MTKB组合清理筛 带MANU空气循环分离器

更换MANU吸风管道

更换MANU上的MPSN闭风器

改造升级

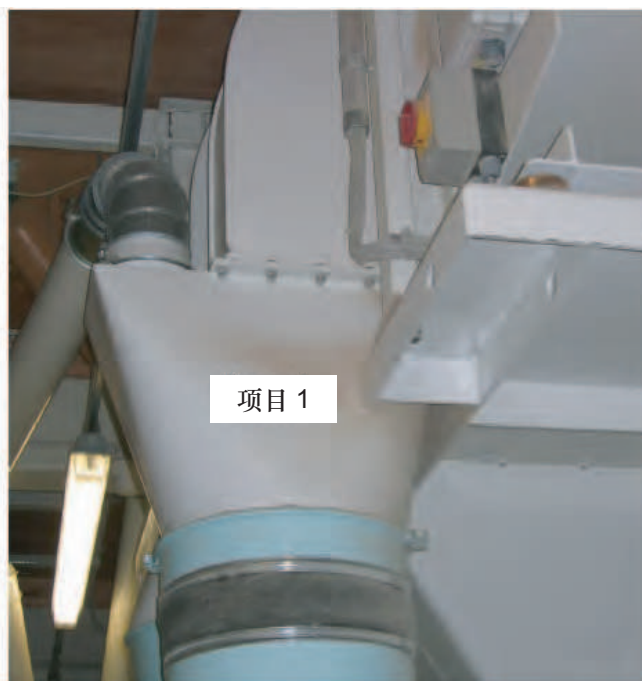
项目1: MANU吸风循环分离器的新吸风系统改善了 机器内部的空气处理。

这种新的吸风气路（风机至空气返回系统的传递）与老式气路的出口尺寸相同。因此，可以快速进行新旧更换。改进的内部空气传递处理简化了机器的调整步骤，提高了分离效率。粉尘排放的减少也净化了环境卫生。

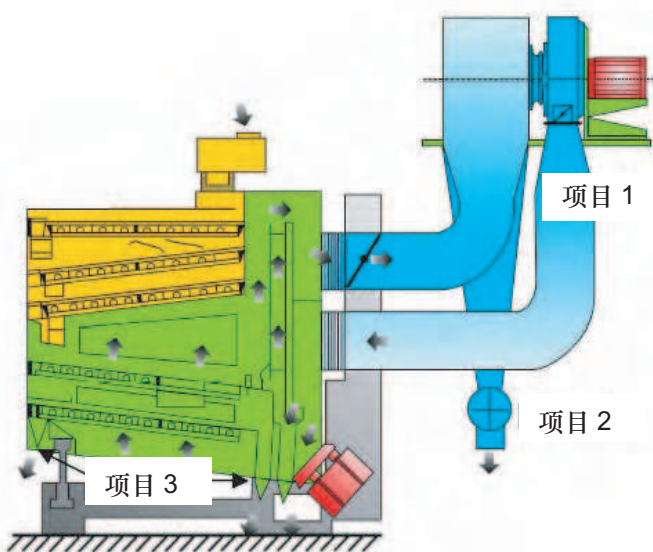
项目2: MPSN闭风器减少磨损和空气泄露。

空气泄露的减少保持了机器持续的高性能和分离尘杂的效率。闭风器整体更换便捷，因其包含两个传动部件。
